## リコール届出一覧表

リコール届出番号	外-3065	リコール開始日：準備出来次第		
届出者の氏名又は名称	Groupe PSA Japan株式会社 代表取締役 アンジェロ シモーネ (製作国： フランス共和国) (製作者名： DS Automobiles) (問い合わせ先： 0120-92-6813 DS コール)			
不具合部位（部品名）	電気装置（アースケーブル）			
基準不適合状態にあると認める構造、装置又は性能の状況及びその原因	トランスミッションのアースケーブルにおいて、ケーブルの長さが不適切なため、車両振動等により引っ張りが発生することがある。そのため、使用過程で当該ケーブルが破断し、エンジンスターターが作動せず、エンジンの始動ができなくなるおそれがある。			
改善措置の内容	全車両、アースケーブルを対策品に交換する。			
不具合件数	0 件	事故の有無	0 件	
発見の動機	本国からの情報による。			
自動車使用者及び自動車分解整備事業者に周知させるための措置	<ul style="list-style-type: none"> <li>● 使用者 : 電話・ダイレクトメールにて通知する。</li> <li>● 自動車分解整備事業者 : 日整連発行の機関誌へ掲載する。</li> <li>● 対策実施済車両 : 対策済車両には、運転者席側ドア開口部のドアロックストライカー付近に外-3065のステッカーを貼付する。</li> </ul>

## 改善箇所説明図

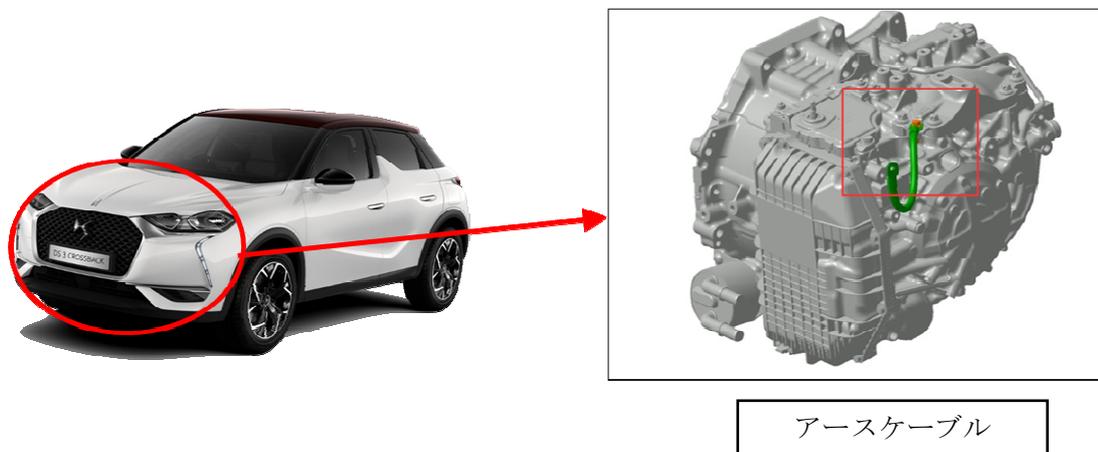
トランスミッションのアースケーブルにおいて、ケーブルの長さが不適切なため、車両振動等により引っ張りが発生することがある。そのため、使用過程で当該ケーブルが破断し、エンジンスターターが作動せず、エンジンの始動ができなくなるおそれがある。

全車両、アースケーブルを対策品に交換する。
